con la presente si inviano le Osservazioni contro il Progetto di un impianto eolico codice procedura ID 13034 denominato "Energia Sorano" ubicato nel comune di Sorano (GR) costituito da 8 (otto) aerogeneratori di potenza nominale 6,2 MW per un totale di 43,4 MW con relative opere connesse ed infrastrutture indispensabili.

**ID: Codice procedura .....13034**

**“Progetto di un nuovo parco eolico, denominato "Energia Sorano", costituito da n.8 aerogeneratori, ciascuno di potenza nominale pari a 6,2 MW, per una potenza complessiva di 43,4 MW da realizzarsi nel comune di Sorano (GR) e relative opere di connessione”**

**Immagine 1. Cumulo di una parte di impianti eolici, fotovoltaici e geotermici industriali in progettazione ed esistenti intorno all'eolico industriale "Energia Sorano".**

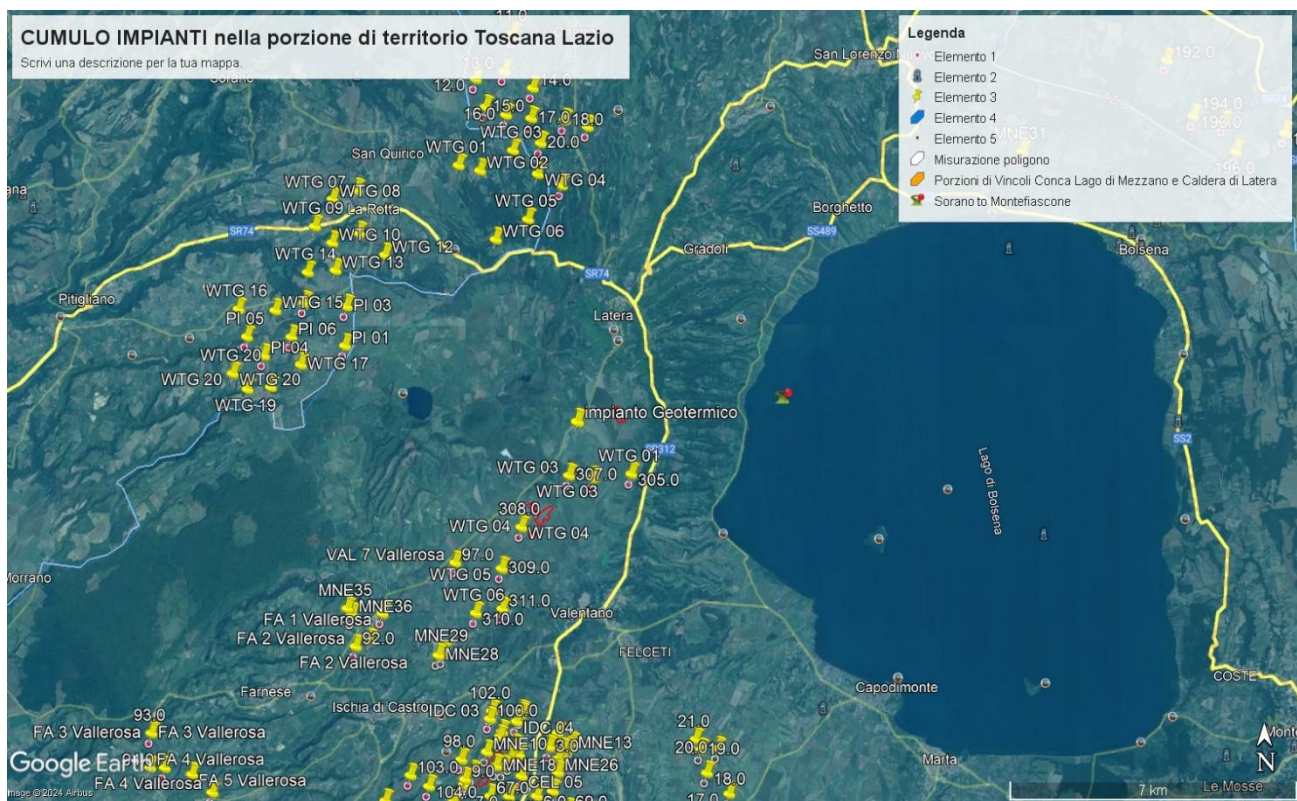
**anche il modo in cui l'impianto viene percepito all'interno del bacino visivo.** Le analisi visive debbono inoltre tener in opportuna considerazione **gli effetti cumulativi derivanti dalla presenza di più impianti**". Nella Relazione Paesaggistica e nello Studio di Impatto Ambientale prodotte dalla proponente non vengono nemmeno citati gli impianti eolici in progetto al MASE, del territorio di Pitigliano "Pian di Morrano-La Rotta" del Gruppo *Visconti-Pitigliano s.r.l.* con 14 aerogeneratori e potenza di 72,6 MW) e soprattutto non viene citato un altro impianto eolico industriale denominato **"Pitigliano" e ubicato nei comuni di Pitigliano (GR) e Sorano (GR) costituito da 20 (venti) aerogeneratori di potenza nominale 7,0 MW per un totale di 140,0 MW di cui otto aerogeneratori ricadono nel territorio del Comune di Sorano.** Ad oggi nei territori di Pitigliano, Sorano e in quello limitrofo potenzialmente potrebbero essere insediati 40 aerogeneratori alti 200 metri e larghi 170. Oltre a questi sul territorio della "Città del Tufo" (Sorano, Sovana e Pitigliano) e in particolare su Sorano impatterebbe anche l'impianto eolico "Montarzo" di Onano con 13 aerogeneratori con le dimensioni ricordate, l'altro eolico industriale nel territorio di Valentano con sette aerogeneratori (stesse dimensioni), gli impianti di Farnese con un minieolico di 3 Torri alte 60 metri già installate in località Poggio del Crognolo e l'impianto eolico industriale "Vallerosa" (7 aerogeneratori alti 200 metri e larghi 158 metri) in procedura VIA presso la Regione Lazio.. Quindi è stata effettuata una valutazione del potenziale impatto visivo e cumulativo non veritiera a dispetto di quanto affermato dalla proponente che sostiene di aver preso in considerazione uno spazio di 10,3 km intorno al suo impianto.

**Nell'immagine sono visibili i Siti Natura 2000 Toscana sud - Lazio nord, in rosso la zona di localizzazione dell'impianto. Immagine tratta dal Geoportale nazionale, MASE.**

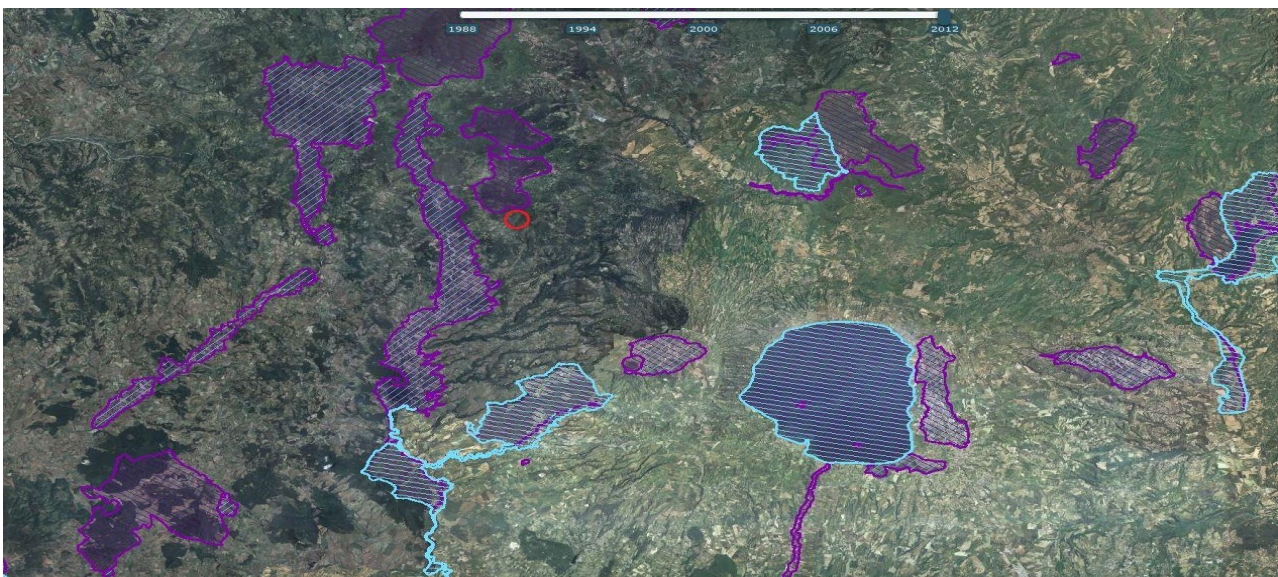
Si riscontrano infatti distanze veramente ridotte, in alcuni casi di qualche centinaio di metri dalle zone di protezione, per cui appare veramente impropria e tendenziosa l'affermazione che si ritrova costantemente nello studio secondo cui *non esisterebbero interferenze dirette*

con Siti Natura 2000 sulla base della semplicistica constatazione che il progetto è formalmente esterno a tali siti.

**Il cerchio blu nell'immagine indica la zona in cui ricadrebbe l'impianto eolico industriale "Energia Sorano".**

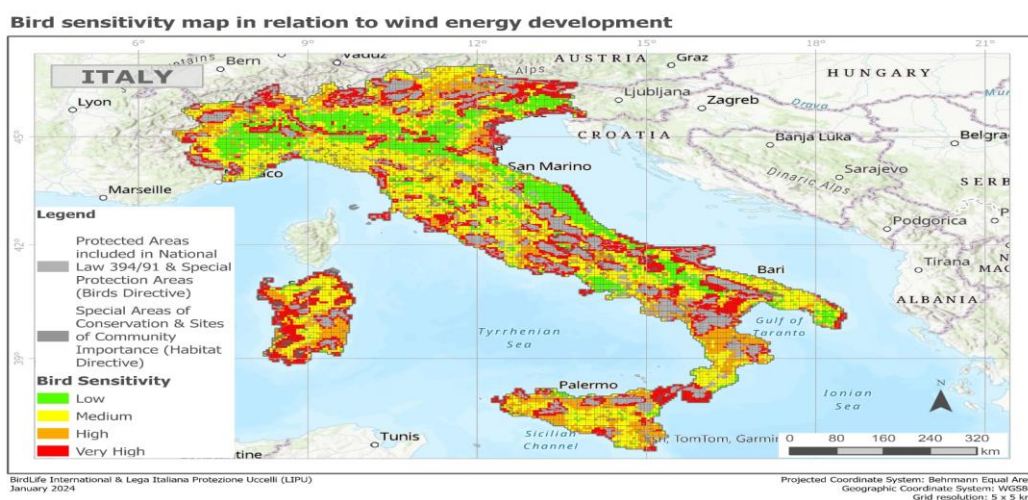
La mappa elaborata dalla LIPU di cui si riproduce anche un particolare è a ulteriore autorevole riprova che l'assenza di interferenze con i siti della Rete Natura 2000 sostenuta dalla proponente è profondamente errata. Infatti dal particolare della mappa, riportato qui sotto, se confrontato con i colori della legenda della mappa completa si evince facilmente che la zona in cui si verrebbe ad insediare l'impianto industriale è a media (giallo), alta (arancione) e veramente alta sensibilità (rosso) per l'avifauna.

ALLEGATO 3

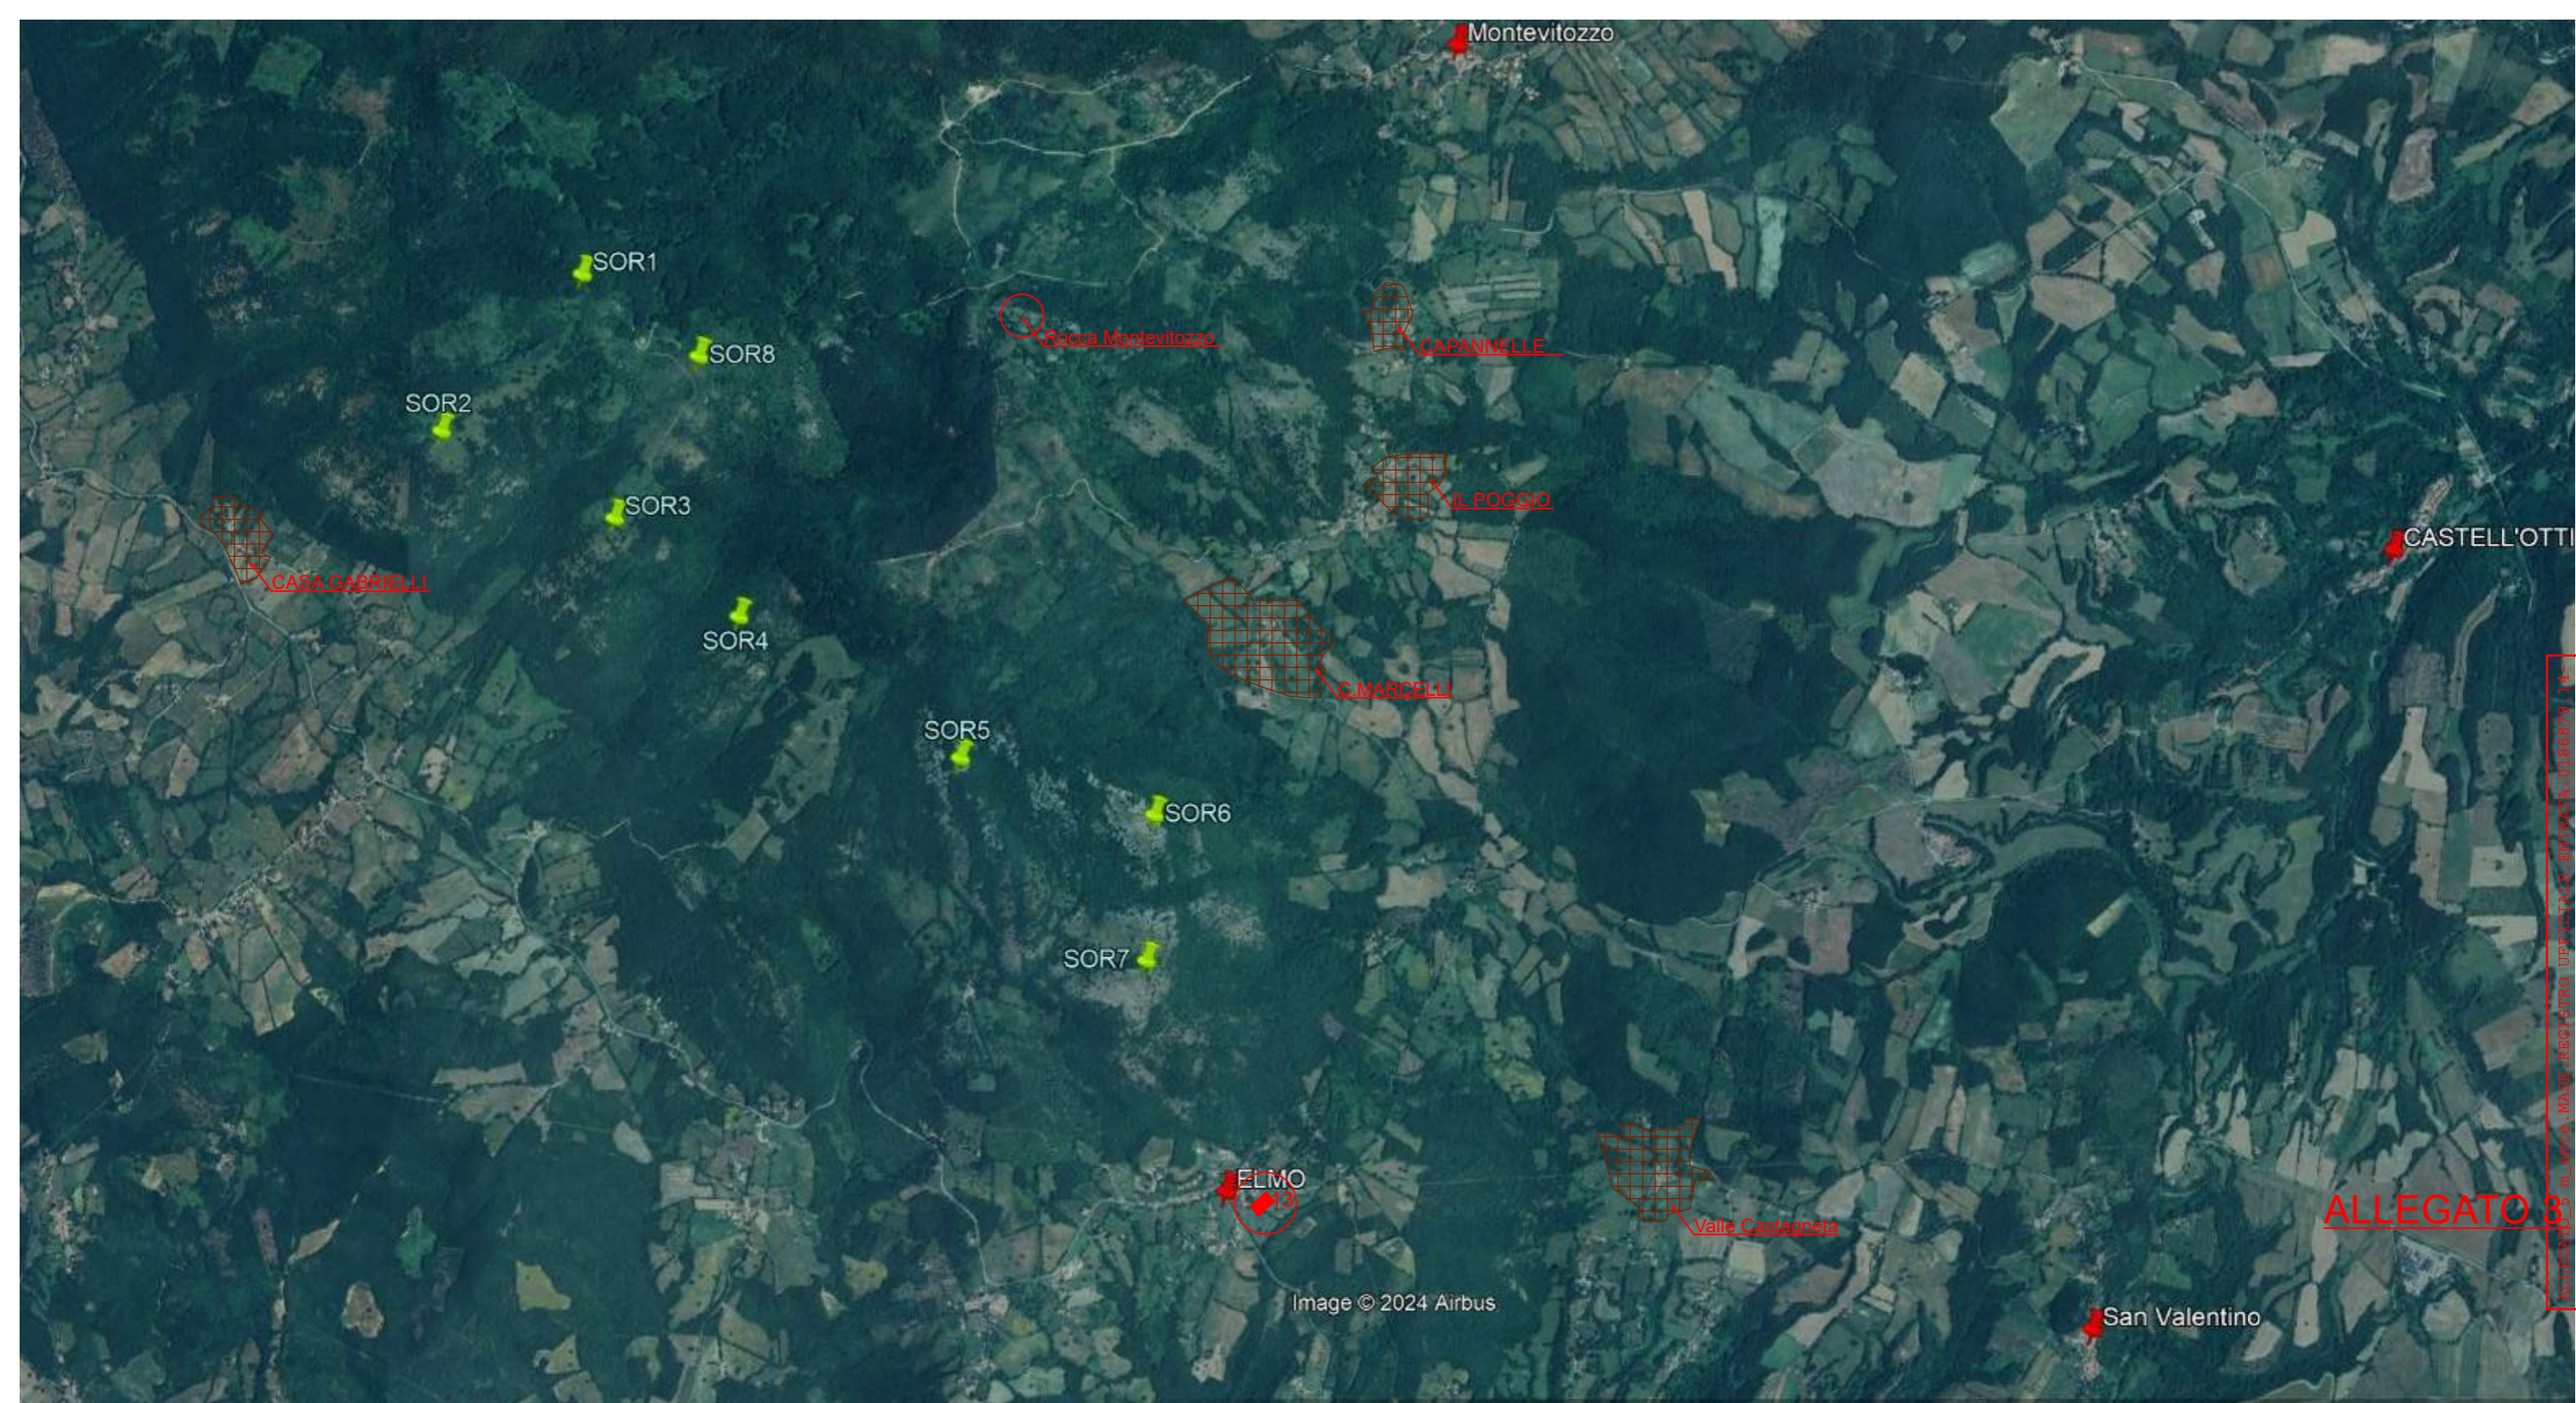
Eolico SORANO	Pertinenza Paesagg.del Centro Storico e del nucleo rurale compresi edifici di valore archit.paesaggistico e/o storico-culturale (Distanze in mt.)						
	CASA GABRIELLI	CASALE MARCELLI	IL POGGIO	CAPANNELLE	VALLE CASTAGNETA	Compl. Parrocc. San Giovanni Battista Decollato 13	ROCCA DI MONTEVITOZZO
SOR.1 📍	1.400	2.500	////	2.900	////	////	1.650
SOR.2 📍	700	2.800	////	////	////	////	2.200
SOR.3 📍	1.200	2.100	2.700	2.800	////	////	1.700
SOR.4 📍	1.700	1.600	2.300	2.600	////	2.800	1.600
SOR.5 📍	2.600	1.000	1.800	2.300	2.700	1.900	1.700
SOR.6 📍	////	900	1.500	2.000	2.000	1.400	1.900
SOR.7 📍	////	1.400	2.000	2.600	1.800	900	2.400
SOR.8 📍	1.700	2.000	2.500	2.500	////	////	1.200

ALLEGATO 3 - ELABORAZIONE DEL PAESAGGIO URBANISTICO E DEL PAESAGGIO RUSTICO

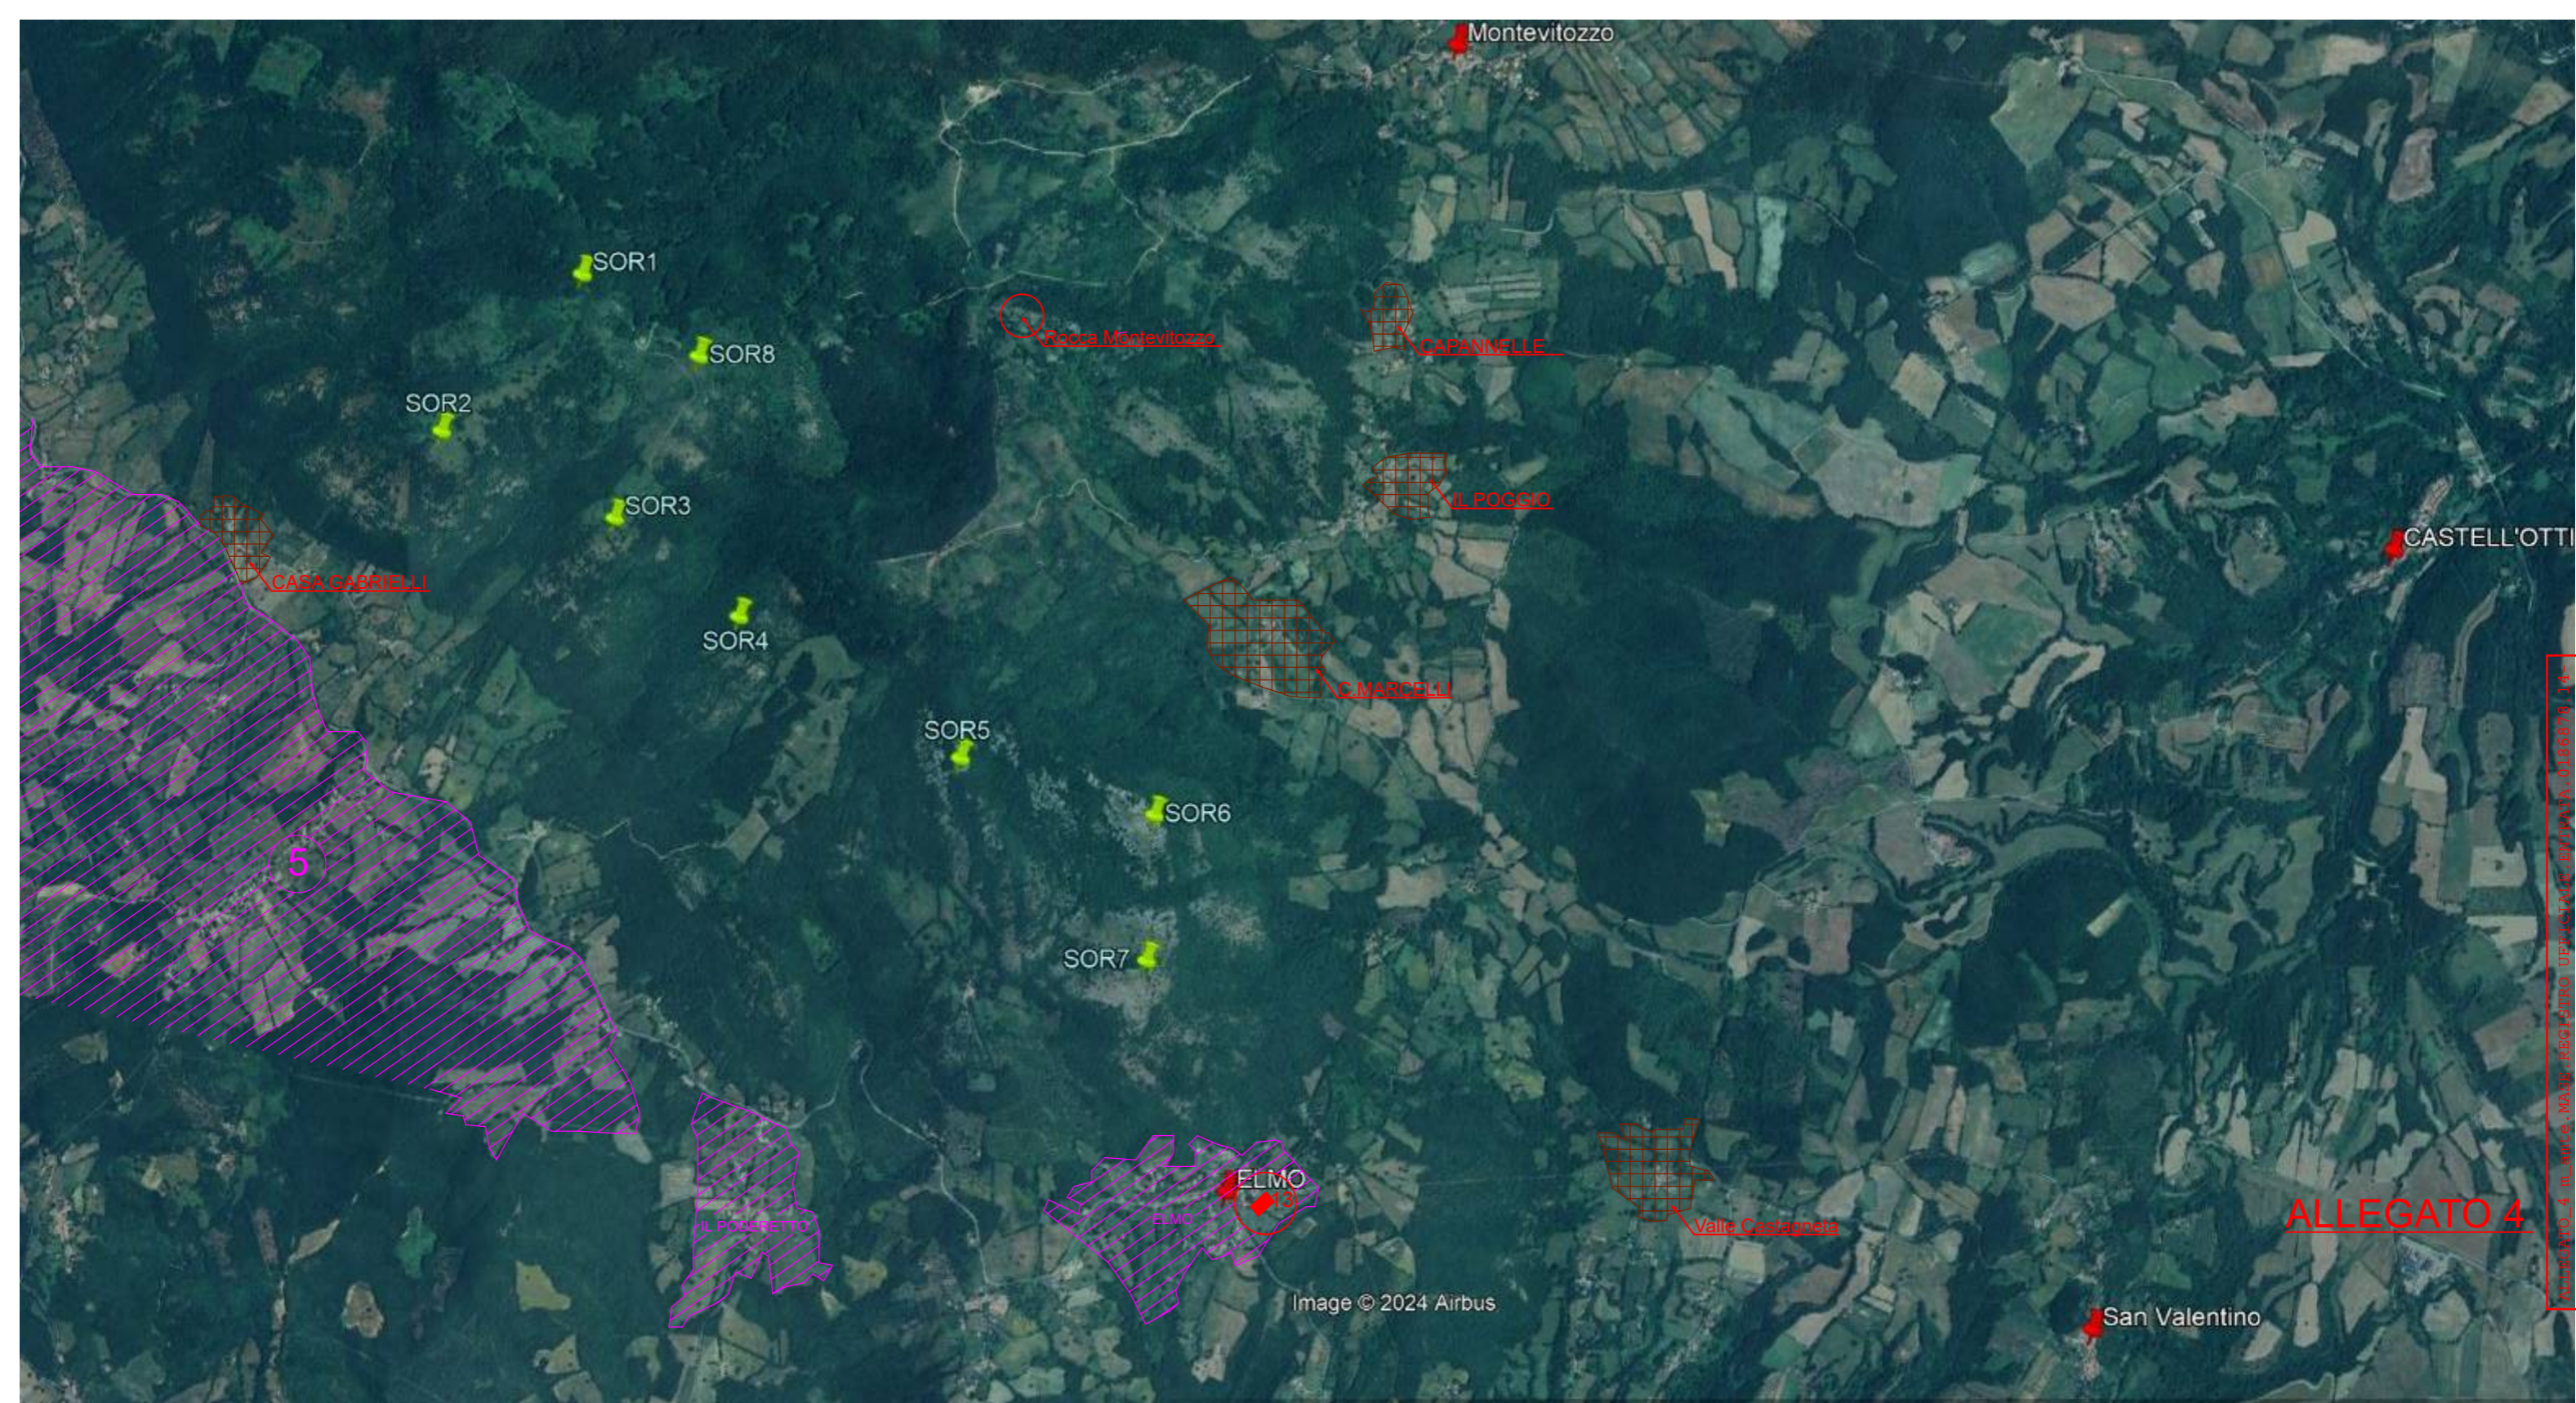
Eolico SORANO	Ambiti Territoriali con Specifiche limitazioni (Distanze in mt.)		
	⑤	IL PODERETTO	ELMO
SOR.1 📍	1.600	2.950	////
SOR.2 📍	800	2.600	////
SOR.3 📍	1.200	2.000	2.900
SOR.4 📍	1.300	1.800	2.400
SOR.5 📍	1.600	1.400	1.500
SOR.6 📍	2.100	1.700	1.100
SOR.7 📍	1.900	1.400	600
SOR.8 📍	1.800	2.600	////
